**Oznaczenie i numer postępowania:**  
**„Rewitalizacja Placu Kościeleckich” - WZP.271.31.2022.B**

Działając na podstawie art. 284 ust. 6 ustawy z dnia 29 stycznia 2004r. Prawo zamówień publicznych (dalej uPzp, tekst jedn. Dz.U. z 2021r., poz. 1129 ze zm.), udziela się odpowiedzi na następujące pytania: (Uwaga: numeracja pytań nie wynika z błędu Zamawiającego – jest związana z kolejnością ich wpływania):

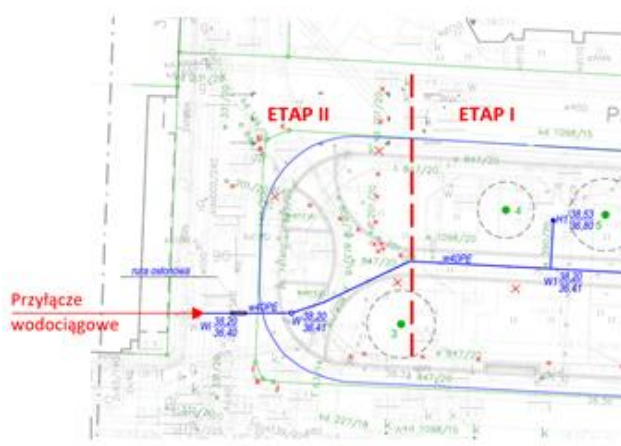
Zgodnie z wyjaśnieniami: „Uzyskanie decyzji o pozwolenie na użytkowanie części zakresu decyzji pozwolenia na budowę – Etap I jako część obiektu budowlanego mogąca samodzielnie funkcjonować zgodnie z przeznaczeniem (art. 55 ustawy Prawo budowlane)”.

Wykonawca zauważa, że możliwy będzie problem z uzyskaniem ww. decyzji, ponieważ samodzielne funkcjonowanie elementów z etapu I nie będzie możliwe bez wykonania części robót z zakresu Etapu II, dotyczy to np. zakres związany z wykonaniem wodociągu:

Wykonawca wnosi o potwierdzenie, że opisane zależności nie będą miały wpływu na możliwość pełnego rozliczenia etapu I.

Zamawiający potwierdza, iż wyżej opisana zależność nie będzie miała wpływu na możliwość pełnego rozliczenia etapu I.
